BIJZONDERE VOORWAARDE KAMER 7

DERDE VERDIEPING
NIEUWE TOESTAND
1/100

REGULARISATIE STUDENTENPAND		
 DANNY DE SMET ir. architect Molenstraat 6 9820 Merelbeke tel-fax 09/236.19.31 gsm 0495/25.04.71	BOUWHEER: Vermaco B.V Vaart Rechter Oever 195 9800 Deinze	
	BOUWPLAATS: Voskenslaan 83 9000 Gent 9e afd. sec.I nr 623a3	17/06/2026
	BA_REGULARISATIE PAND_P_N_5_3e verdieping nieuw	A.VOSK.2614

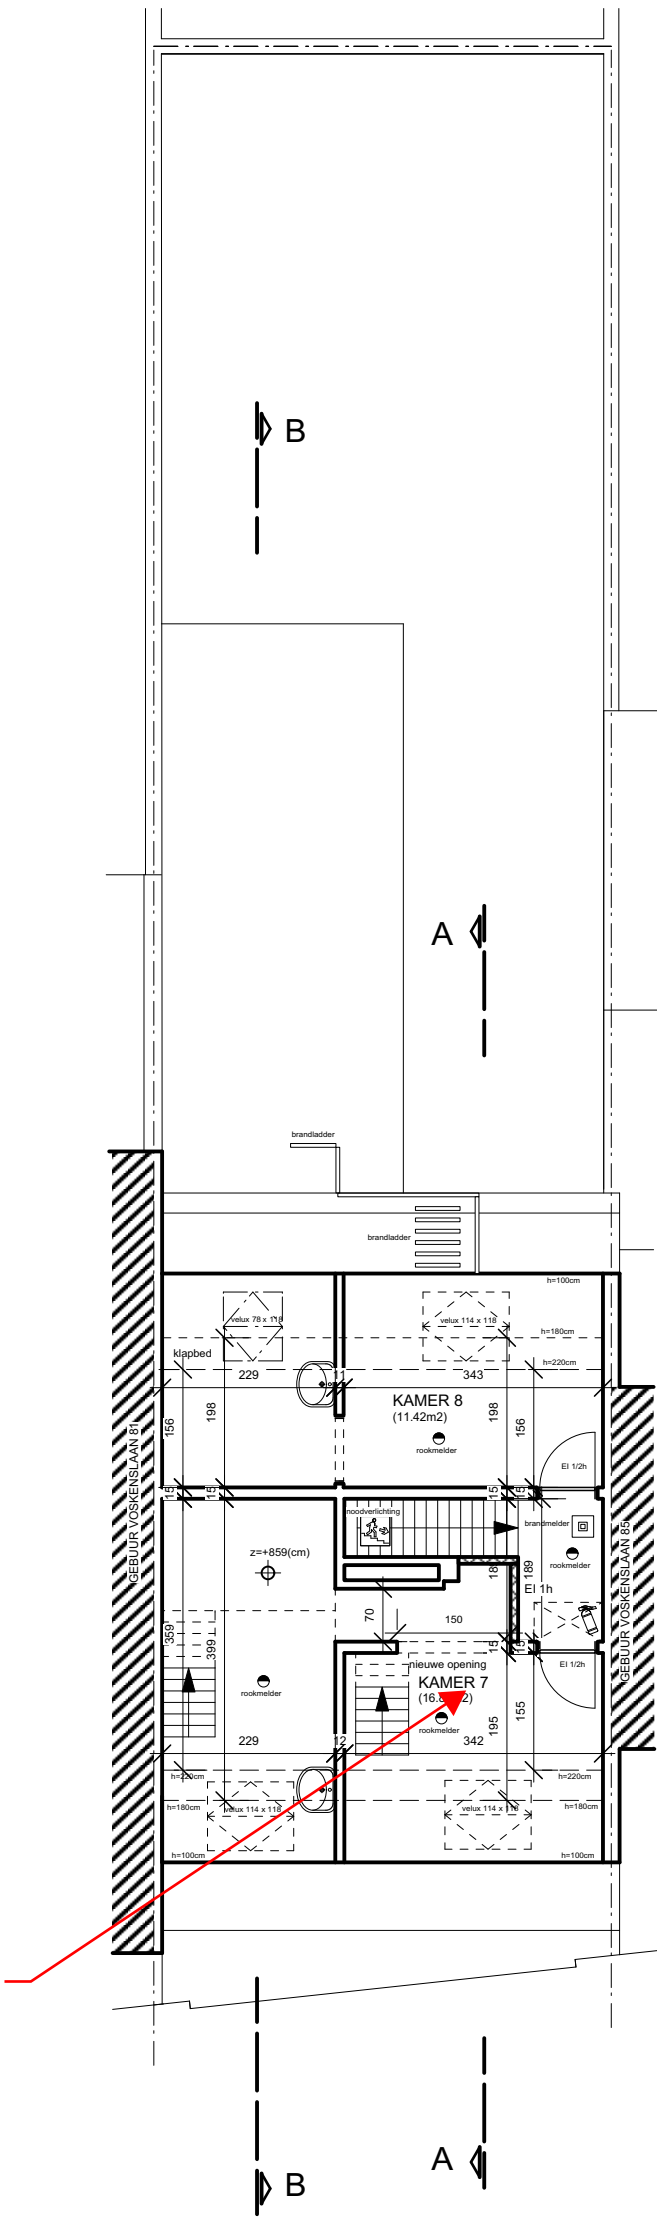
Om een voldoende kwalitatieve en bruikbare verblijfsruimte te waarborgen, dient kamer 7 als volgt te worden aangepast:

- één van de twee bestaande trappen naar de zolderruimte moet worden verwijderd;
- het bijhorende trapgat moet volledig worden dichtgemaakt;
- de scheidingsmuur tussen beide zolderruimtes moet worden verwijderd zodat één aaneengesloten zolderruimte ontstaat.

Na uitvoering van deze werken mag nog slechts één toegang naar de zolderruimte aanwezig zijn en moeten beide zolderruimtes ruimtelijk met elkaar verbonden zijn.
